Landkreis Gießen		
Der Kreisausschuss		Gießen, den 15.06.2015
Fachbereich Schule, Bauen, Sport und Abfallwirtschaft	Fachdienst:	Bauen
	Sachbearbeiter:	Herr Horst
	Telefon:	1308
	Fax:	1565
	E-Mail:	hans.horst@lkgi.de
	Gebäude: E	Zimmer: E 216

Stellungnahme zum Berichts Antrag der CDU-Fraktion vom 19.04.2015 zur Friedrich-Magnus-Gesamtschule in Laubach

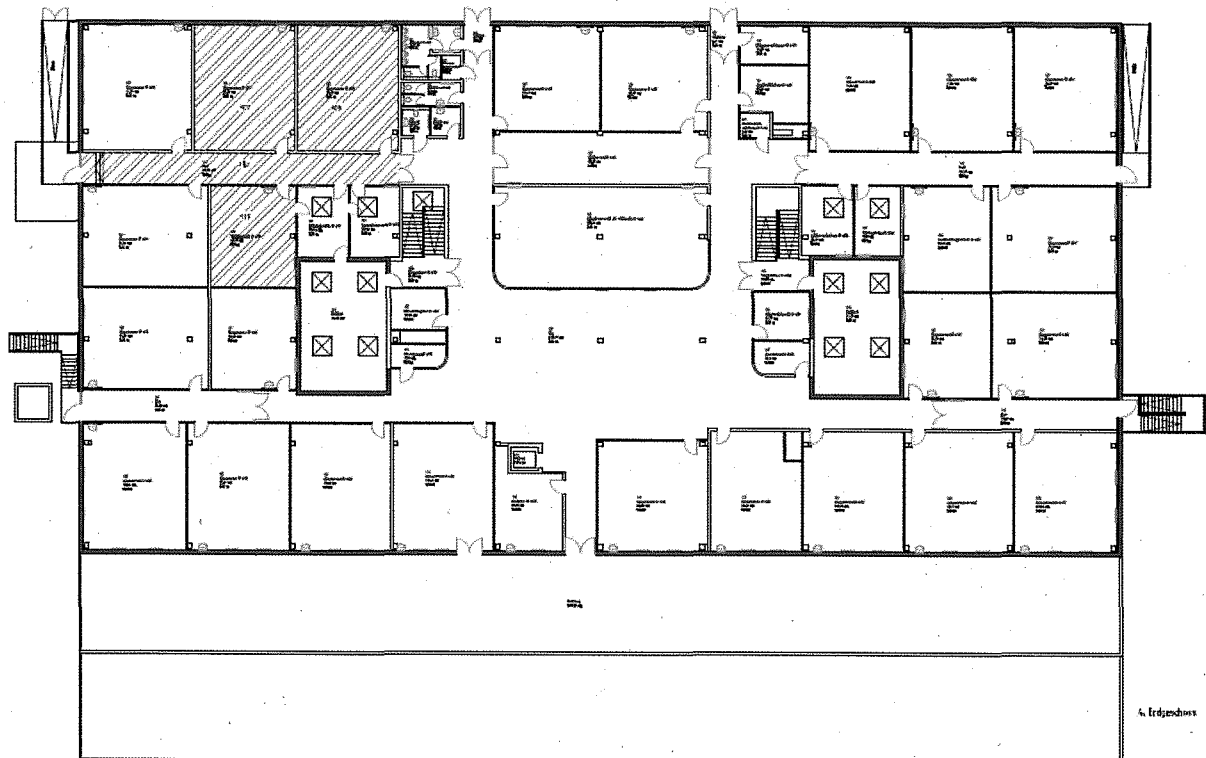
Begründung des Antrages: Die Belüftung der Klassenräume ist unzureichend, was bereits bei der Umbauplanung um das Jahr 2009 bekannt war. Die Lösung sollte ein regelmäßiges Stoßlüften sein. Um Hinweise zum Stoßlüften zu bekommen, wurden in den Räumen des 1. Bauabschnitts CO₂ Ampeln eingebaut und es sollte eine zusätzliche Lüftungsanlage eingebaut werden. Letztere aber steht bis heute aus.

In den folgenden Jahren wurden gegenüber dem Landkreis Gießen Beschwerden zu „schlechter Luft“ trotz Fensterlüftung zu den Räumen 406, 407 und 410 sowie dem dazwischen liegenden Flur geäußert. Bei allen anderen Räumen scheint es bezüglich der Fensterlüftung keine Probleme zu geben.

Im 1. Bauabschnitt wurde die nördliche Hälfte des 4.EG grundhaft saniert. Die Klassenräume wurden in Ihrer Größe um ca. 15 m² auf etwa 75 m² vergrößert, die Flure wurden dadurch entsprechend auf das notwendige Maß verkleinert. Die Klassenstärke ist unverändert geblieben. Die Fensteröffnungen sind, wie zuvor auch schon, für Klassenräume bis 30 Schüler ausreichend dimensioniert. In 2009 wurde der Hinweis gegeben, dass nach den „Hinweisen zur Planung und Ausführung von Raumlufthechnischen Anlagen für öffentliche Gebäude (AMEV)“ für diese Raumgröße, die erheblich größer als Standardklassenräume mit vergleichbarer Klassenstärke sind, eine Belüftung mit Fensterlüftung bedenklich sein kann. Da sich die Belegungen der Klassenräume (maximal 30 Schüler) nicht verändert haben und sich das verfügbare Luftvolumen pro Schüler im Klassenraum erhöht hat, wurde von einer Fensterlüftung ausgegangen. Zur Beurteilung von „schlechter“ Luft wurden daraufhin CO₂-Ampeln eingebaut, die dem Lehrer einen Hinweis zur Lüftung geben sollen. Der Hinweis zur Lüftung wird bereits bei mäßig guter Luft gegeben.

In dem folgenden II. und III. Bauabschnitt, der den südlichen Teil des 4.EG beinhaltet, wurden ebenfalls die Räume in Analogie zum I. Bauabschnitt vergrößert und eine Fensterlüftung vorgesehen.

Derzeit wird in den betroffenen Räumen messtechnisch der CO₂-Gehalt erfasst. Nach Auswertung der Messergebnisse werden in Abstimmung mit der Schulleitung Maßnahmen ergriffen. Die Ergebnisse werden in Kürze erwartet.

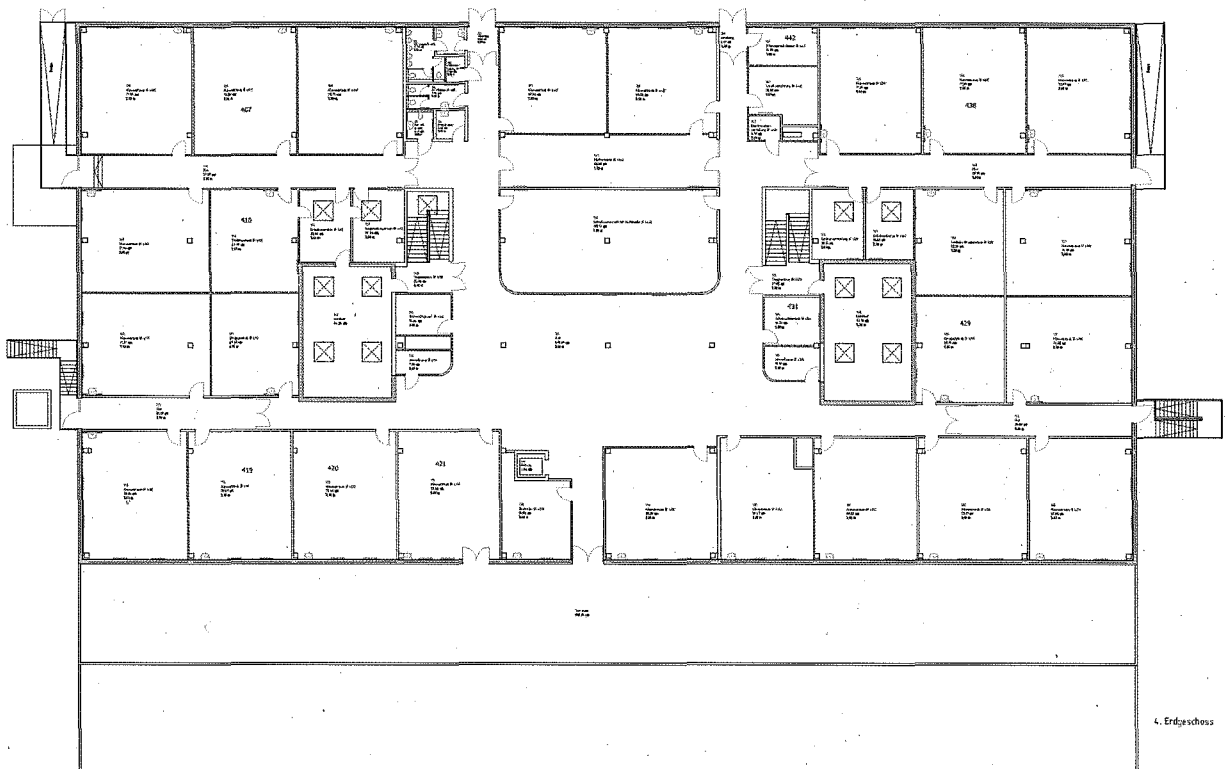
Begründung des Antrages: Die Raumlufte in den Bauabschnitten I, II und III ist mit Schadstoffen – flüchtigen organischen Chlorverbindungen – belastet, wie dieses

durch den Medical Airport Service und eine Untersuchung des Bauamtes des LK Gießen festgestellt wurde.

In einem Raum wurde versuchsweise der Bodenbelag ausgetauscht. Weitere Raumlufthuntersuchungen, aus denen ein Sanierungskonzept erstellt werden sollte, stehen bis heute aus. Daraus muss die Schlussfolgerung gezogen werden, dass der Unterricht in Räumen stattfindet, die mit Schadstoffen belastet sind.

In einem ersten Schritt wurden am 02. Mai 2014 Raumlufthmessungen in den Räumen 410 (Gruppenraum), 442 (Elternsprechzimmer) und zum Vergleich 336 (Naturwissenschaft, Biologie) auf polycyclische aromatische Kohlenwasserstoffe (PAK) und leichtflüchtige organische Kohlenwasserstoffe (VOC) durchgeführt. Bei PAK liegt der Richtwert 1 (Vorsorgewert) bei $0,01 \text{ mg/m}^3$, der Grenzwert liegt bei $0,03 \text{ mg/m}^3$. Die gemessene Konzentration in den Räumen 410 und 442 liegt bei $0,00007$ bzw. $0,00012 \text{ mg/m}^3$.

Bei VOC liegt der Richtwert bei $1-3 \text{ mg/m}^3$. Bei Konzentrationen zwischen 10 und 25 mg/m^3 ist ein Aufenthalt allenfalls kurzfristig tolerabel. Derartige hohe Konzentrationen sind im Falle von Renovierungen möglich. Im langzeitigen Mittel sollte eine Konzentration von $0,2-0,3 \text{ mg/m}^3$ angestrebt werden. Die Messungen ergaben in den Räumen 442 und 336 Werte von $0,18$ und $0,23 \text{ mg/m}^3$. Daraus ergibt sich kein Handlungsbedarf. Im Raum 410 wurde eine Konzentration von

0,5 mg/m³ gemessen. Der Empfehlung des Gutachters, den PVC-Fußboden langfristig zu ersetzen, wurde unmittelbar entsprochen. Die nach der Bodensanierung durchgeführte Nachmessung im Oktober ergab eine Verbesserung des VOC-Wertes auf 0,3069 mg/m³. Da die Messung unmittelbar nach der Sanierung erfolgte, ist im Laufe der Zeit mit einer weiteren Reduzierung des VOC-Wertes zu rechnen.

In einem zweiten Schritt wurden die Proben der Räume 410 und 442 auf Polychlorierte Biphenyle (PCB) analysiert. PCB war oberhalb der verfahrensabhängigen Bestimmungsgrenze nicht nachweisbar. Es ergibt sich kein Handlungsbedarf.

In einem dritten Schritt wurden Raumlufmessungen am 16. Mai 2014 in allen gekennzeichneten Räumen (siehe oben) auf Formaldehyd durchgeführt. Der Innenraumrichtwert liegt bei 0,125 mg/m³. Die Messwerte liegen zwischen 0,0084 und 0,031 mg/m³. Es ergibt sich kein Handlungsbedarf.
